Mission régionale d'autorité environnementale

**Avis délibéré de la mission régionale
d'autorité environnementale
Hauts-de-France
sur le projet de parc éolien
de Mesbrescourt-Richecourt (02)**

n°MRAe 2020-4747

Localisation du projet vis-à-vis des structures ligneuses (source : étude écologique page 118)

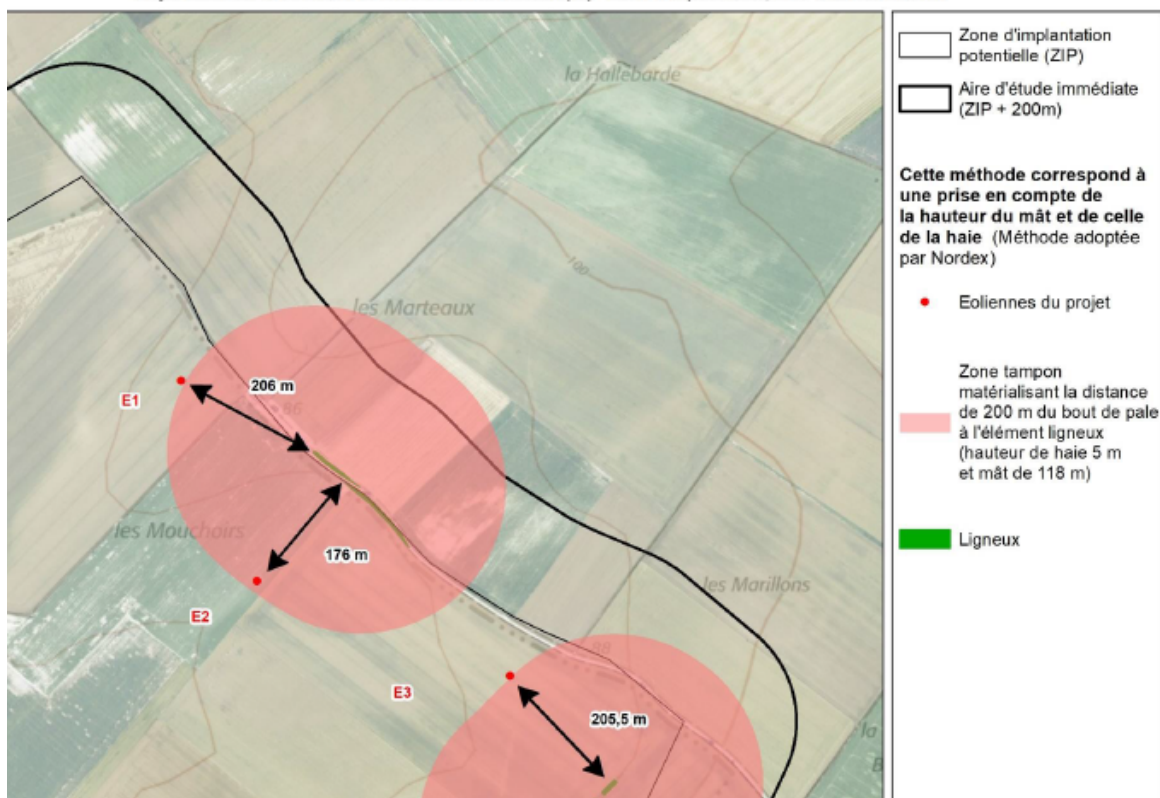
Le faible impact ou l'absence d'impact pour les espèces au regard du risque de perturbation du domaine vital est justifié dans l'étude par les faibles à très faibles niveaux d'activités détectés au sein des parcelles de grande culture et le respect d'une distance de 200 mètres d'éloignement aux structures ligneuses. Or, cette distance d'éloignement de 200 mètres n'est pas respectée. En effet, l'expertise écologique précise (page 116) que l'éolienne E2 se trouve à 176 mètres d'une haie à fonctionnalité chiroptérologique « moyenne ».

Distance d'éloignement de 200 m entre les éoliennes, soit 281,5 m (cercle rouge) (source : données DREAL)

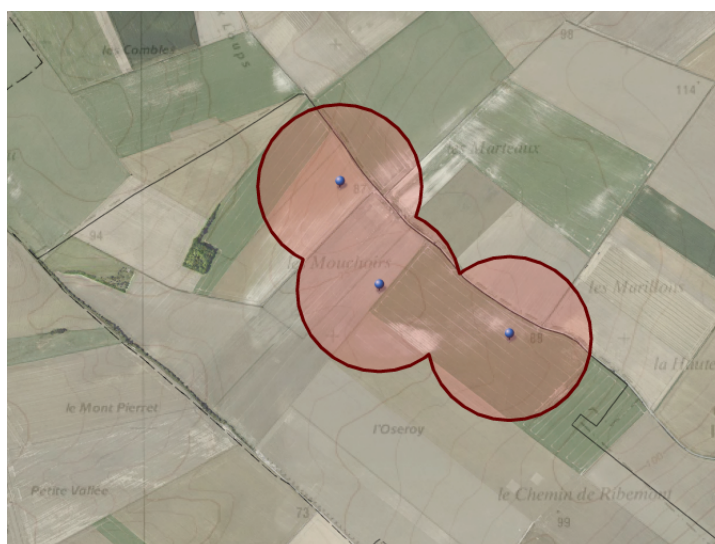
En outre, pour que la distance minimale d'éloignement en bout de pale soit supérieure à 200 mètres, elle doit être supérieure à 281,5 m à partir du mât, pour un diamètre de rotor de 163 m. Or, il apparaît sur la photographie aérienne (cf. carte ci-dessous : cercles rouges) que les trois éoliennes sont situées à moins de 200 mètres de haies.

L'autorité environnementale recommande que toutes les éoliennes soient déplacées à une distance d'au moins 200 mètres en bout de pales des zones importantes pour les chiroptères (zones de chasse, bois ou haies), conformément aux préconisations du guide Eurobats⁸.
